泊発電所 3 号炉 耐津波設計方針について (審査会合指摘事項に対する回答)

令和 6 年 10 月 17 日
北海道電力株式会社

【指摘事項 220929-07】

図1 1号及び2号炉取水路流路縮小工の開口径を変化させた際の通常時の取水ピットポンプ室水位

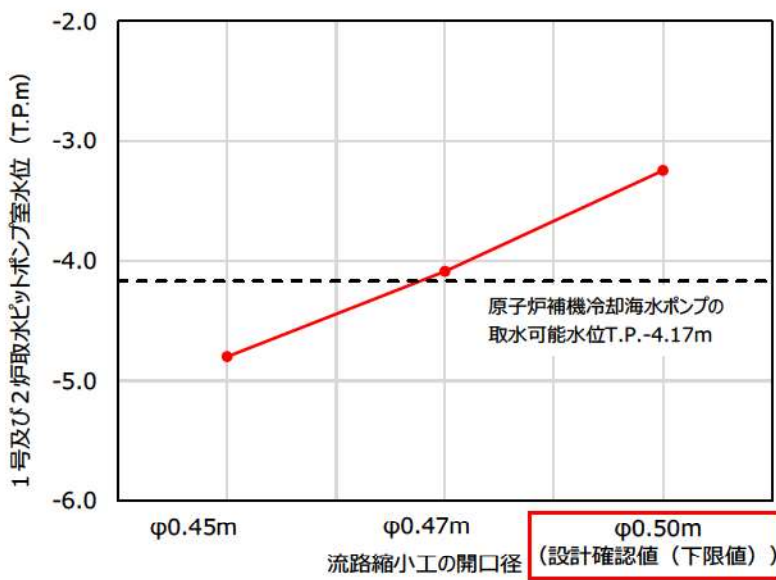
防潮堤を除く津波防護対策（例えば、流路縮小工、原子炉補機冷却海水放水路内へのコンクリート充填及び配管敷設、既設立坑の上部開口部のコンクリートによる閉塞等）が既設の施設の機能に与える悪影響について、既設の施設が本来有する機能を明確にした上で説明すること。

【1号及び2号炉取水路流路縮小工の開口径について】

- 1号及び2号炉取水路流路縮小工は、1号及び2号炉取水路から敷地への津波の流入を防止することに加え、通常時の1号及び2号炉の原子炉補機冷却海水ポンプの取水機能に影響を与えないことが求められることから、これらの条件を考慮し最大開口径と最小開口径を設定する。
- 最大開口径については、津波の流入による取水ピットスクリーン室での津波高さが、敷地高さ（T.P.10.0m）を上回らない設計とし、 $\phi 1.0\text{m}$ とする（P.4表1参照）。
- 最小開口径については、原子炉補機冷却海水系の取水機能に影響を及ぼさないよう、通常時の取水ピットポンプ室水位が原子炉補機冷却海水ポンプの取水可能水位（T.P.-4.17m）を下回らない設定とし、流路縮小工の開口径を変化させた際の取水ピットポンプ室水位と原子炉補機冷却海水ポンプの取水可能水位との関係（P.4図1参照）から、取水機能に影響を及ぼさないために必要な開口径 $\phi 0.47\text{m}$ に対し、余裕を考慮して $\phi 0.50\text{m}$ とする。
- **以上より、1号及び2号炉取水路流路縮小工の開口径は、最小開口径（ $\phi 0.50\text{m}$ ）と最大開口径（ $\phi 1.0\text{m}$ ）の範囲内である $\phi 0.743\text{m}$ と設定し、既設の施設の機能に悪影響を与えない設計とする。**

図3 3号炉放水ピット流路縮小工 (排水路 (配管)) の開口径を変化させた際の通常時の放水ピット水位

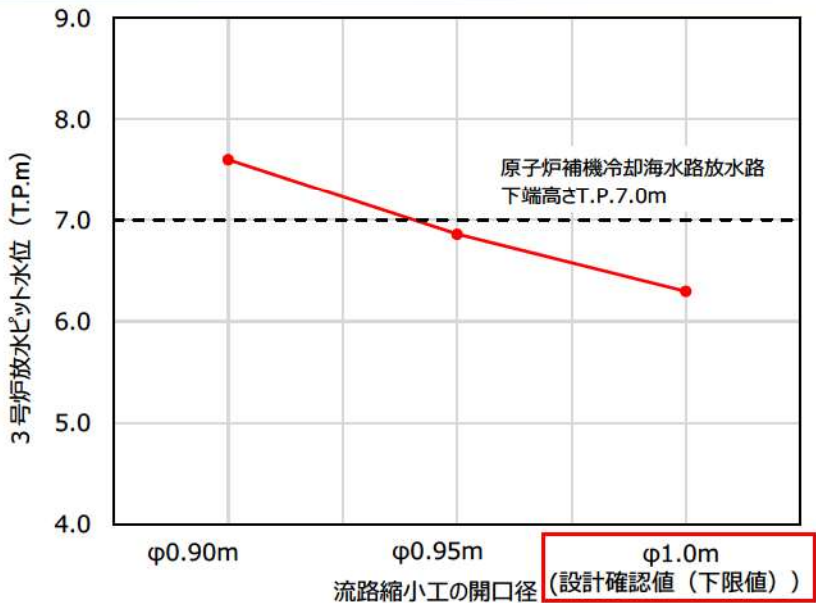
【3号炉放水ピット流路縮小工の開口径について】

- 流路縮小工は、放水ピットから敷地への津波の流入を防止することに加え、通常時の放水設備としての放水機能に影響を与えないことが求められることから、これらの条件を考慮し最大開口径と最小開口径を設定する。
- 最大開口径については、津波の流入による放水ピットでの津波高さが、敷地高さ（T.P.10.0m）を上回らない設計とし、 $\Phi 3.0\text{m}$ とする（P.5表2参照）。
- 最小開口径については、原子炉補機冷却海水系の放水機能に影響を及ぼさないよう、通常時の放水ピット水位が原子炉補機冷却海水放水路下端高さ（T.P.7.0m）に到達しない設定とし、排水路（配管）の口径を変化させた際の放水ピット水位と原子炉補機冷却海水放水路下端高さの関係（P.5図3参照）から、放水機能に影響を及ぼさないために必要な開口径 $\phi 0.95\text{m}$ に対し、余裕を考慮して $\phi 1.0\text{m}$ とする。
- **以上より、3号炉放水ピット流路縮小工の排水路（配管）の開口径は、最小開口径（ $\phi 1.0\text{m}$ ）と最大開口径（ $\phi 3.0\text{m}$ ）の範囲内である $\phi 1.5\text{m}$ と設定し、既設の施設の機能に悪影響を与えない設計とする。**

【1号及び2号炉取水口の海水面と取水口上端高さ】

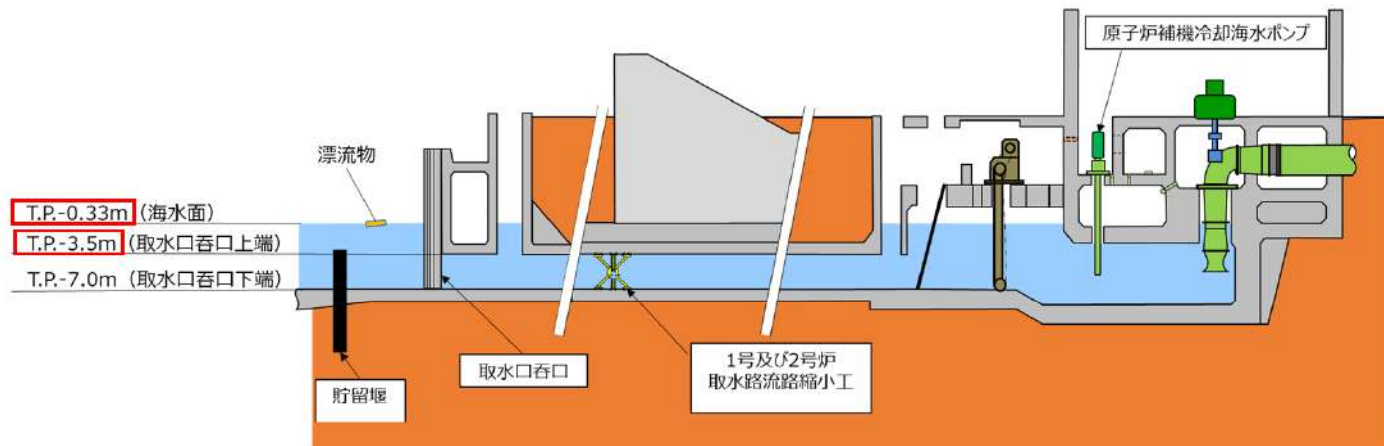
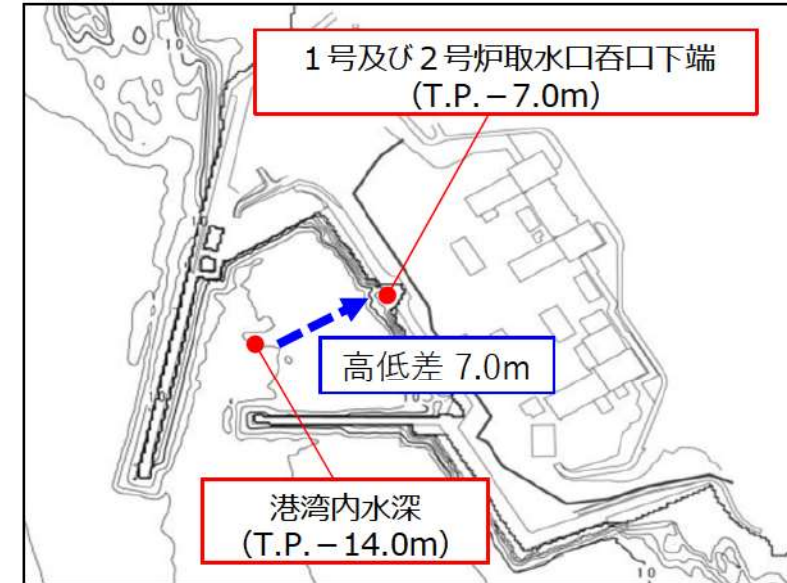
1号及び2号炉取水路流路縮小工並びに1号及び2号炉放水路逆流防止設備に対する漂流物の影響について、それぞれの設備が津波防護の観点のほかに1号及び2号炉の取水機能並びに放水機能の維持の観点で設計されることを踏まえ、例えば、漂流物の堆積によって、1号及び2号炉に必要な取水量を確保できなくなる事象、フラップゲートが開かなくなる事象等を含めた想定される機能喪失要因を網羅し説明すること。

- 平常時に取水路に流入した漂流物の堆積により1号及び2号炉取水路流路縮小工が閉塞し、取水機能を喪失する。

- 海水面 (T.P. - 0.33m※¹) と取水口呑口上端高さ (T.P. - 3.5m) の関係から、比重が海水の比重より小さい水面に浮遊する漂流物※²は、取水路内に入ることはなく、取水路内に堆積することはない。したがって、流路縮小工が閉塞する可能性はない。なお、プラント点検実績より、港湾内の取水口前面に大量の漂流物が浮遊していないことを確認している。

【1号及び2号炉放水路逆流防止設備及び放水経路】

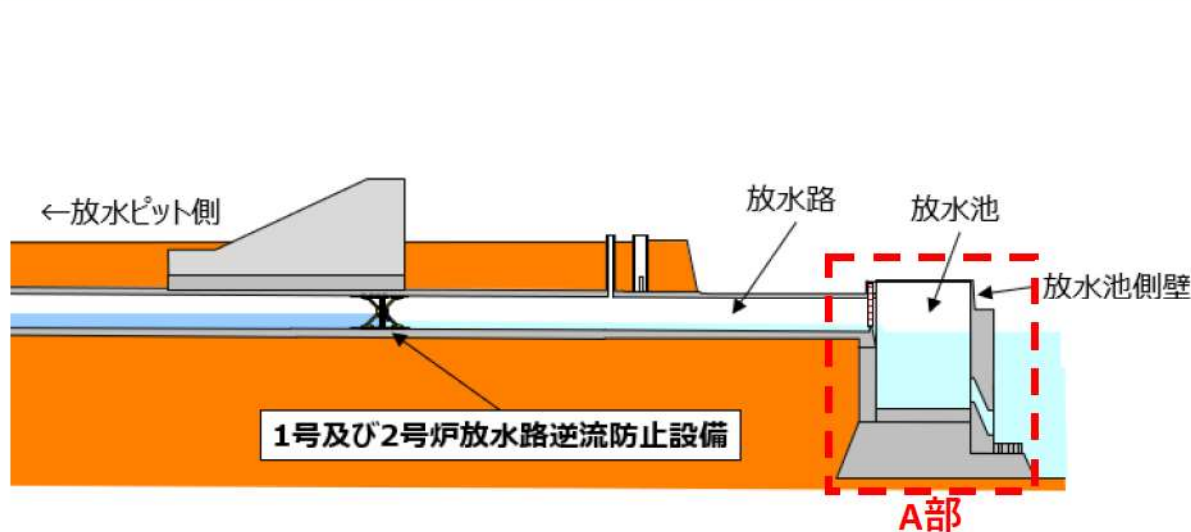
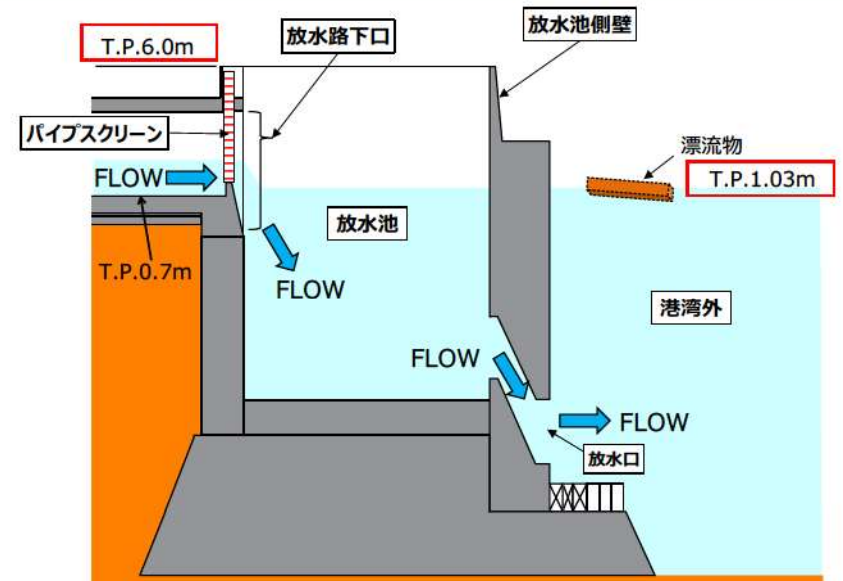
- 平常時に放水路に漂流物が流入し、1号及び2号炉放水路逆流防止設備のフラップゲートを構成する扉体と放水路躯体の間に堆積した漂流物が引掛かり、フラップゲートの開機能を喪失する。

- 高潮を考慮した場合の海水面（T.P.1.03m※）と放水池側壁高さ（T.P.6.0m）の関係から、港湾外の海水面に浮遊する漂流物が放水池側壁を乗り越えて放水路内に入ることはない。

- また、平常時にフラップゲートを構成する扉体が開いてる際は、放水路内の水位差により放水ピット側から海側（放水池側）へ海水（系統水）による水流が生じるため、放水池から水流に逆らって漂流物が放水路内に流入し、扉体と放水路躯体の間に挟まることがや堆積することはない。

流路縮小工概要図

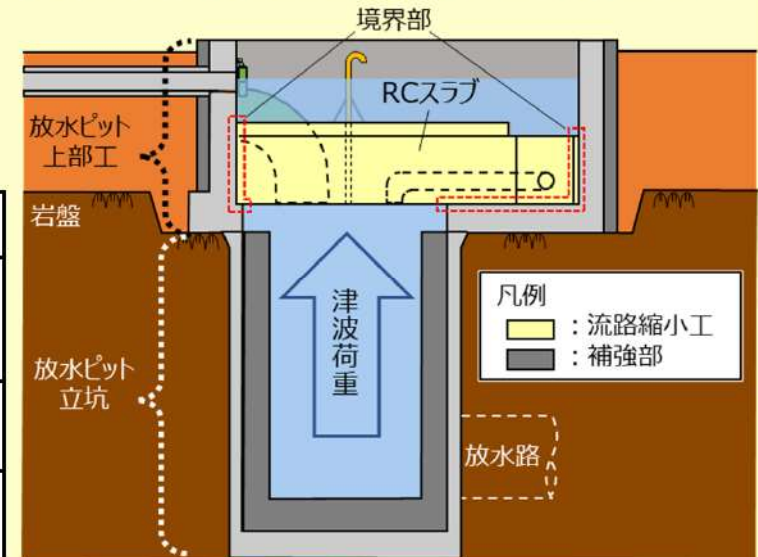
防潮堤を除く津波防護対策（例えば、流路縮小工、原子炉補機冷却海水放水路内へのコンクリート充填及び配管敷設、既設立坑の上部開口部のコンクリートによる閉塞等）について、それぞれの対策の目的及び期待する役割を踏まえた施設区分の考え方並びに損傷モードを踏まえた許容限界の考え方を網羅的に整理して説明すること。

3号炉放水ピット流路縮小工と既設放水ピットとの境界部について、境界部の仕様を示した上で、損傷モードを踏まえた許容限界の考え方を説明すること。

- 津波防護施設である3号炉放水ピット流路縮小工（以下、「流路縮小工」という。）及び間接支持構造物である放水ピットは、下表に示す役割を踏まえ、地震及び津波荷重に対し、構成する部材がおおむね弾性状態にとどまるよう設計する。
- RCスラブと放水ピット上部工の境界部は、放水路から流入した津波の突き上げによりRCスラブが浮き上がり、津波の流入経路となる隙間が生じる損傷モードが想定される。そのため、津波の突き上げ荷重に対しRCスラブの重量により浮き上がりを生じない設計とする。なお、RCスラブと放水ピット上部工の境界部が剥離し、隙間が生じないように対策を講じる。詳細な境界部の仕様については、設工認段階において説明する。

図1 3号炉取水ピットスクリーン室からの海水取水作業の変更イメージ (断面図)

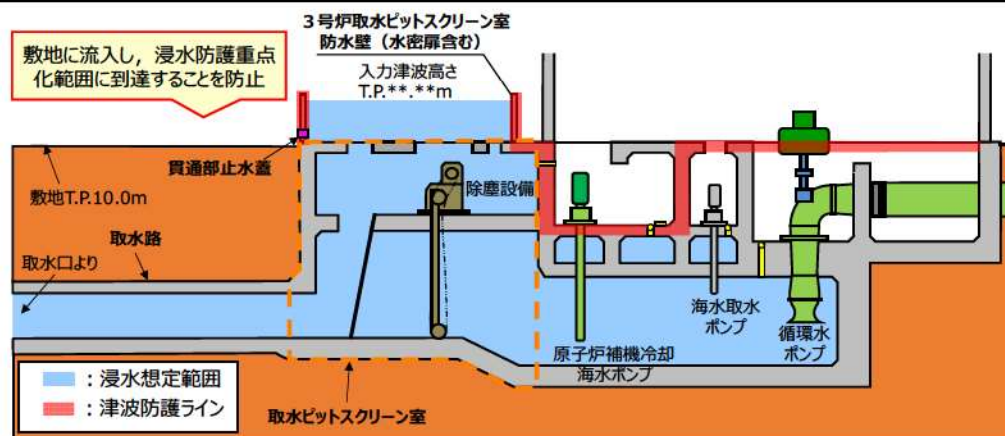
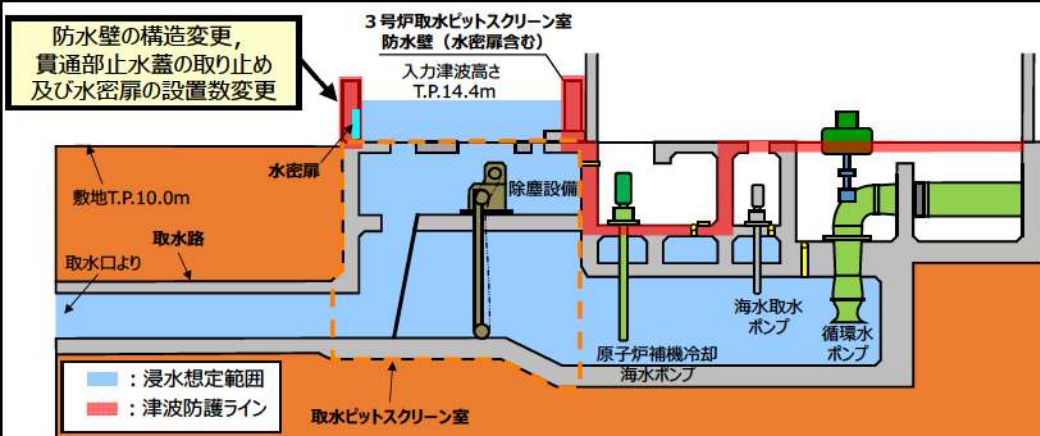
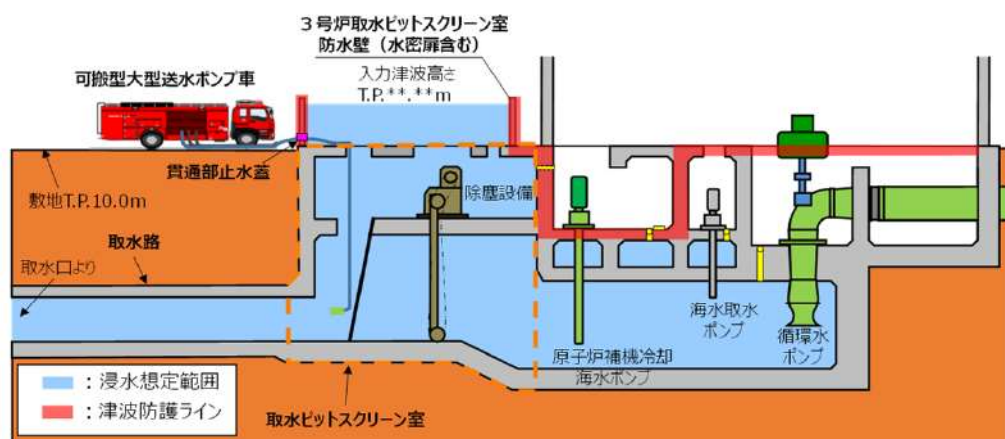
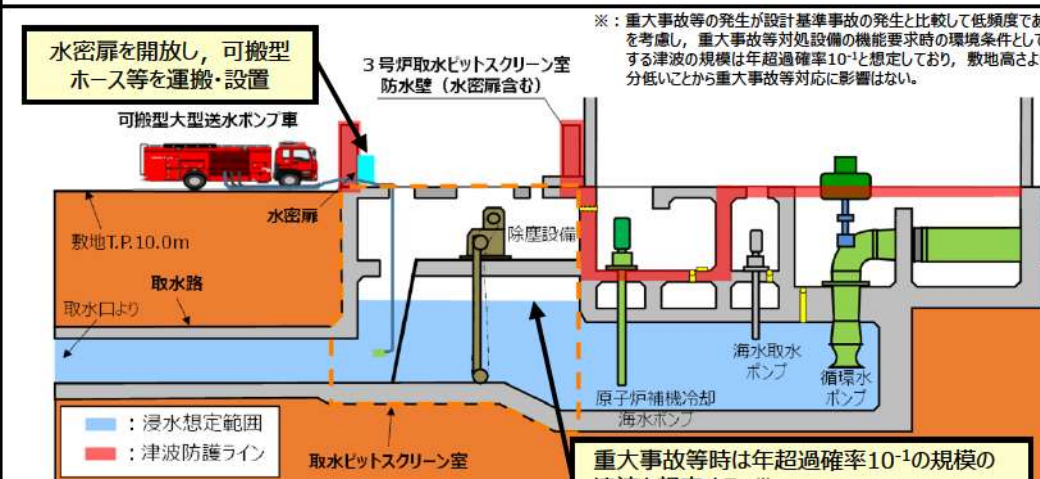
図7の3号炉取水炉断面図（重大事故時）における可搬型大型送水ポンプ車の貫通部止水蓋への接続について、どのような状況を想定して、どのように接続作業を行う方針であるのか、該当する条文において説明すること。

- 重大事故等時の可搬型大型送水ポンプ車による3号炉取水ピットスクリーン室からの海水取水作業は、取水ピットから津波が遡上する状況を想定し、防水壁に設置する貫通部止水蓋を使用する方針としていたが、今回、重大事故等が発生した際に考慮する津波の規模（年超過確率 10^{-1} の規模）を想定することとし、これを踏まえ、防水壁に設置する水密扉を使用する方針に変更する。（海水取水作業の変更イメージをP11, 12（図1及び図2）に示す。）
- なお、海水取水作業の変更による有効性評価のタイムチャート及び技術的能力（手順）の成立性（要員数、作業時間、必要流量等）に影響がないことを確認した。（確認結果をP13（表1）に示す。）
- 上記の方針変更に伴い、泊3号炉の津波防護対策として貫通部止水蓋は設置しない方針に変更したため、貫通部止水蓋の止水性及び耐震性に関する説明を取りやめる。

- 第1111回審査会合において、重大事故等時の3号炉取水ピットスクリーン室からの海水取水作業は、取水時に取水ピットから津波が遡上しても防水壁から津波が溢れないようにするため、防水壁に設置する貫通部止水蓋の閉止キャップを取り外し、可搬型ホースを継手に接続して取水する方針としていた。
- 今回、貫通部止水蓋は津波防護対策としての先行審査実績がないこと、及び第1124回審査会合（設置許可基準規則 第四十三条）で説明した重大事故等対処設備の機能要求時の環境条件に基づくと、重大事故等が発生した際に考慮する津波の規模（年超過確率 10^{-1} の規模）は敷地高さよりも十分低いことから、重大事故等対策における先行審査実績を踏まえて、防水壁に設置する水密扉を使用して可搬型ホース等を運搬・設置する方法に変更する。【水密扉を開放して取水作業する方法は、女川2号炉と同様】

3号炉放水ピット水位の時刻歴波形

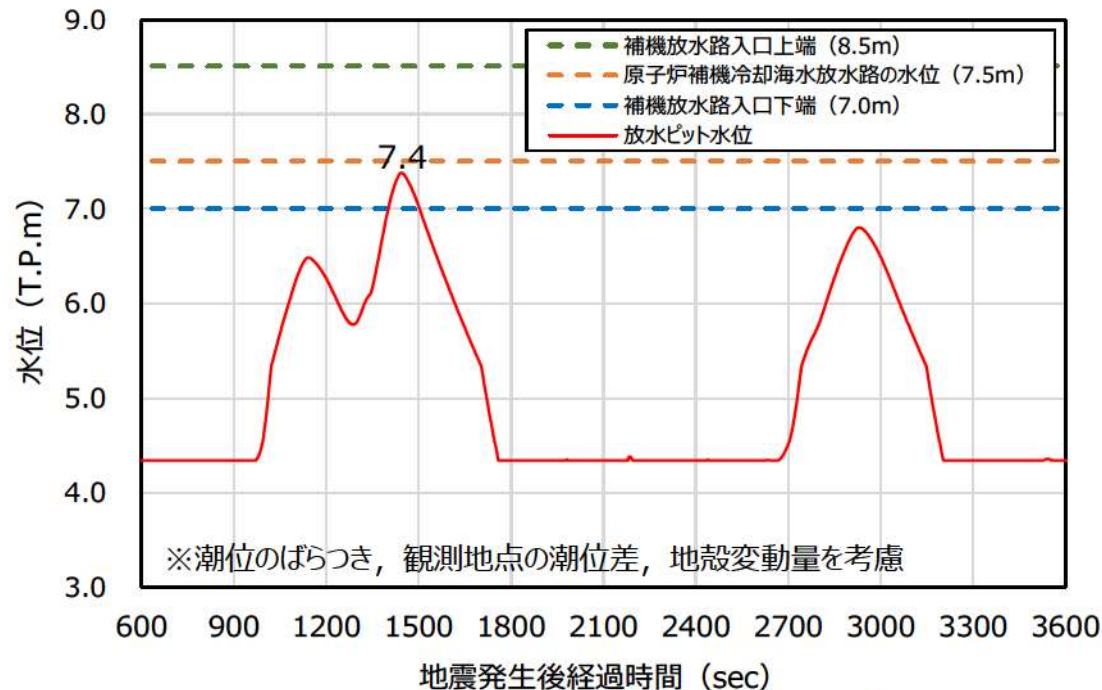
津波来襲時、逆流防止設備のフラップゲートが閉止することによって、放水できなくなった原子炉補機冷却海水系等の排水による耐津波設計方針への影響について、入力津波確定後、説明すること。

- 3号炉放水ピットの入力津波高さはT.P.7.4mであり、上流側である3号炉原子炉補機冷却海水放水路の水位T.P.7.5mよりも低い水位であるため、津波来襲時もフラップゲートは閉止することはない。
- そのため、原子炉補機冷却海水系等の排水が放水できなくなることはないため、耐津波設計方針への影響はない。
- なお、仮にT.P.7.5mまで放水ピット水位が上昇した場合、その水位差によりフラップゲートが閉動作する。閉動作後はフラップゲートにより放水できなくなった原子炉補機冷却海水系の排水が補機放水路内に留まり、補機放水路の水位が上昇する。これにより補機放水路側の水位が放水ピット水位より高くなり、フラップゲートが再び開となって放水が再開する。
